OGGETTO: COMUNE DI MONOPOLI (BA) - Piano Urbanistico Esecutivo "Maglia A33" art. 24/P – NTA del PUG Contesti della Trasformazione per insediamenti turistici di nuovo impianto c. da Lamandia – Parere di compatibilità paesaggistica ex art. 96.1.d delle NTA del PPTR.

ALLEGATO A

COMUNE DI MONOPOLI (BA) - Piano Urbanistico Esecutivo "Maglia A33" art. 24/P – NTA del PUG Contesti della Trasformazione per insediamenti turistici di nuovo impianto c. da Lamandia – Parere di compatibilità paesaggistica ex art. 96.1.d delle NTA del PPTR.

Figura 8 - stralcio della Tav. 24

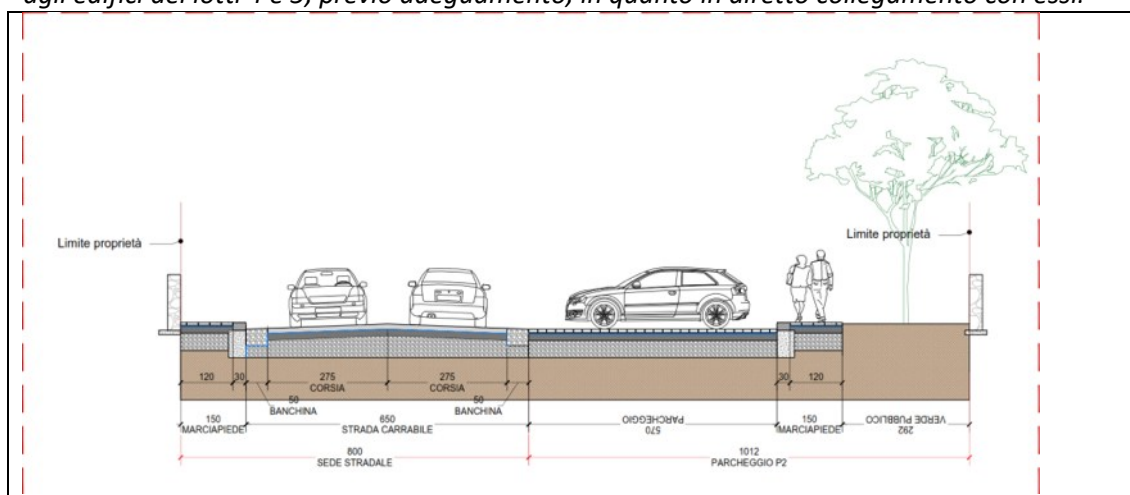
Tuttavia, con riferimento alla realizzazione del **2° stralcio delle opere di urbanizzazione primaria funzionali ai lotti 4 e 5** (cfr. tav.24), sebbene “il progetto [preveda] la totale rimozione dell’asfalto sulla viabilità esistente per sostituirlo con pavimentazione totalmente permeabile”, la sezione stradale non risulta adeguatamente dimensionata a quanto prescritto dal citato articolo delle NTA del PUG. Dalla sezione di progetto infatti (fig. 11) si rileva che il tracciato da realizzare, comprensivo di banchina e marciapiede, ha un’ampiezza pari a 8,00 m a fronte di una dimensione massima consentita dall’art. 10.13.4, co. 2, lett. a1) di 3,00 m.

Tale viabilità inoltre, così come prevista è, in maniera del tutto immotivata, una duplicazione della viabilità esistente (prolungamento C.da Lamandia) che, oltretutto, sarebbe già funzionale agli edifici dei lotti 4 e 5, previo adeguamento, in quanto in diretto collegamento con essi.

1. al fine di non contrastare con le misure di salvaguardia di cui all'art. 10.13.4, co. 2, lett. a1) del PUG/S come adeguato al PPTR, con riferimento al 2° stralcio delle opere di urbanizzazione primaria funzionali ai lotti 4 e 5, si dovrà adeguare la viabilità esistente secondo le indicazioni fornite dal PUG/S, minimizzando in ogni caso gli interventi ed escludendo pertanto il raddoppio della strada;

Figura 13 - Stralcio della tav. 22

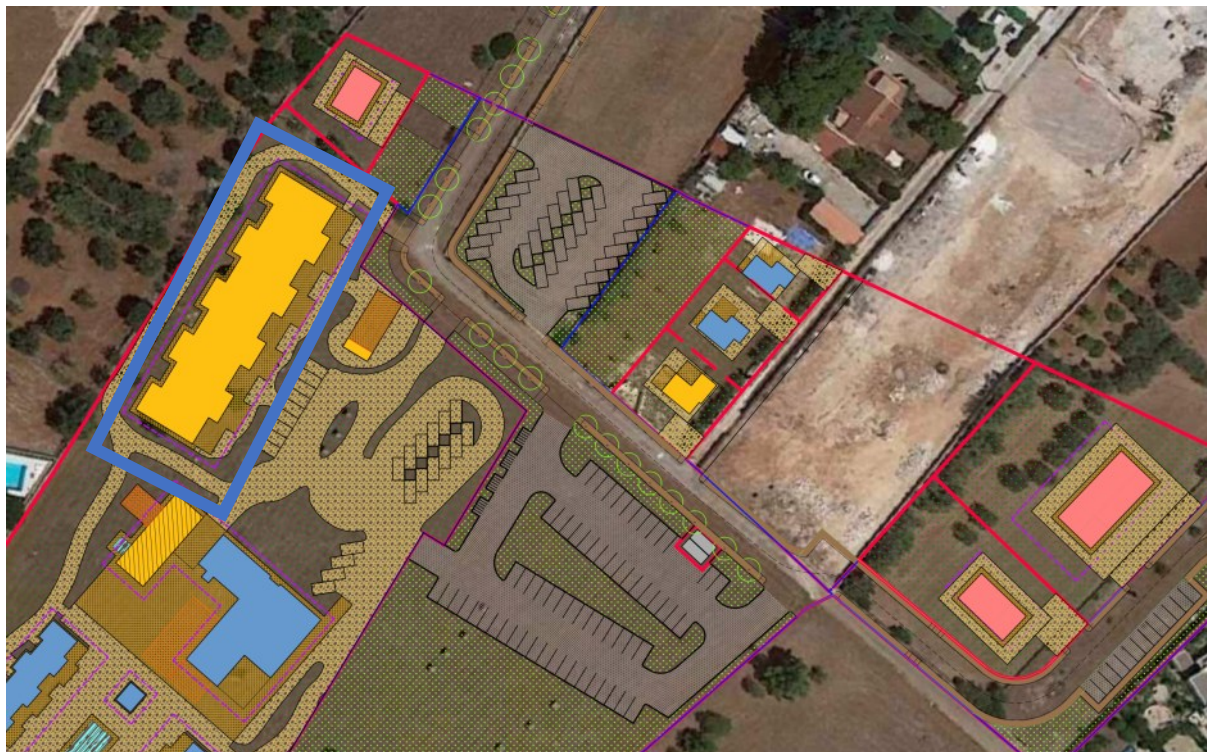
Tuttavia, la disposizione planimetrica degli edifici e l’adeguamento della strada così come proposto, non incentiva la costruzione di un sistema di connessione tra le due lame in chiave ecologica, piuttosto, con riferimento al blocco di edifici Residenziali (cerchiati in azzurro in fig. 17), questi si pongono come elemento di chiusura verso la lama.

La strada del “primo stralcio” inoltre, che nel caso di specie rappresenta l’occasione per costruire un “Sistema integrativo di corridoi ecologici diversificati e trasversali a quelli definiti attraverso le lame”, viene trattata nel progetto come un semplice elemento di connessione finalizzato a mettere in collegamento due punti nello spazio, trascurando l’intrinseco valore paesaggistico ed ecologico che ricopre.”

3. Al fine di assicurare la costruzione della rete ecologica e di un sistema di connessione tra le due Lame che inquadrano l'area d'intervento, il tracciato rappresentato in fig. 19 dovrà essere implementato con elementi utili alla qualificazione dello spazio in chiave ecologica (predominanza dei tracciati pedonali, fasce arborate, essenze vegetali autoctone, muretti a secco, aree verdi attrezzate, ecc.) affinché si realizzi un parco lineare. A tale scopo, il blocco di edifici residenziali evidenziati in azzurro in figura 18 dovrà essere allineato alla viabilità da adeguare in modo tale da garantire l'apertura degli spazi verso la Lama presso Torre Cintola.

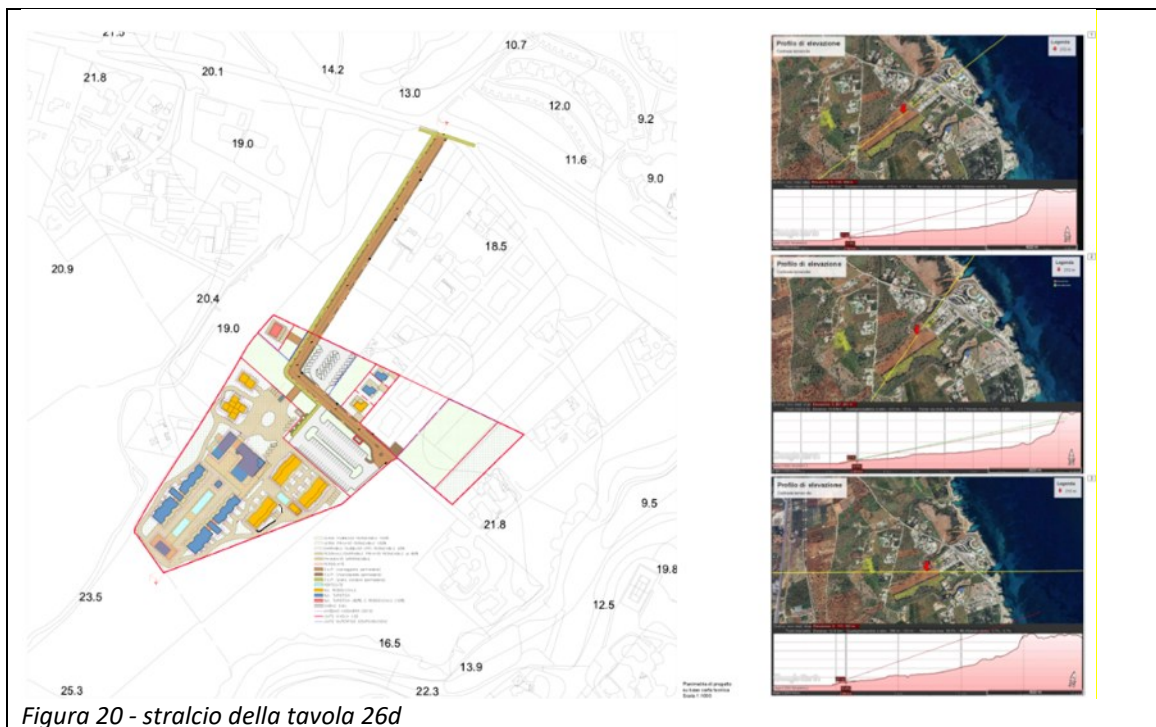
A tal proposito, nella relazione illustrativa (tav. 37bis), il proponente ha rappresentato che: “Come dimostrato nella Tav. 26d (aggiuntiva) “... nell’attraversamento delle piane infrastrutturali lungo i maggiori assi di collegamento” (S.P.90 – via Procaccia) l’intervento a realizzarsi nel lotto 1 non costituisce ostacolo alle visuali verso il “Costone di Ostuni”.

*In relazione alla proposta rimodulata il proponente non ha provveduto a riorganizzare le volumetrie indicate nella **comunicazione ex art. 10-bis L. n. 241/1990** al fine di assicurare la compatibilità del PUE alle misure di salvaguardia e utilizzazione per l’UCP – **Paesaggi rurali** ex art. 10.13-4 co. 3 lett. b 4.1.1) che così dispone “la **disposizione planimetrica degli edifici** dovrà essere coerente con la maglia insediativa e le morfotipologie del tessuto edilizio esistente. **Non dovrà compromettere le visuali paesaggistiche** e i punti panoramici e, in particolare per i sub paesaggi 1, e 2, le visuali da e verso il mare”.*
